• 53-1067 Krzyżanówek
3 m. Krzyżanówek

Odbudowa wymuszonej linii EOP
AsXSN 2x25 mm² L ≈ 750 m.

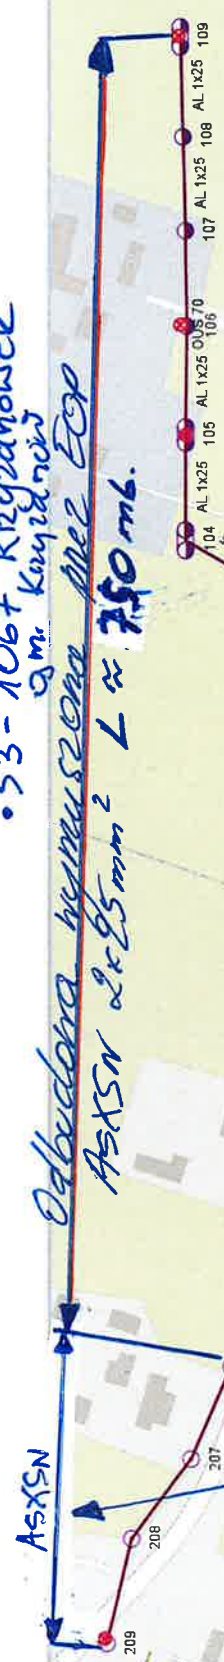
Odbudować po przewidzianej linii EOP
lampy odwrócić (AsXSN)

• Istniejące SO
odwrócić i zasilić

Obwód nr 02 kierunek Władystawów

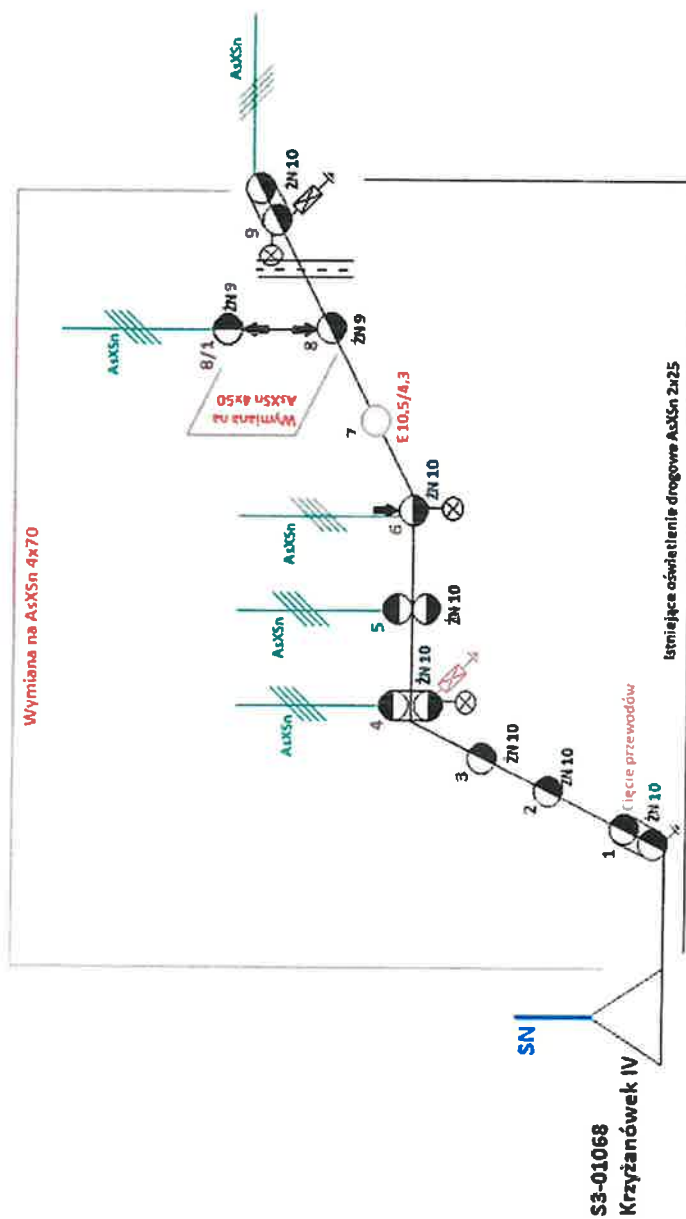
Na stanowisku nr 6 istniejącą platformę z gniazdem bocianim przenieść na nowy słup.
Należy zamontować osłony przeciw odchodom
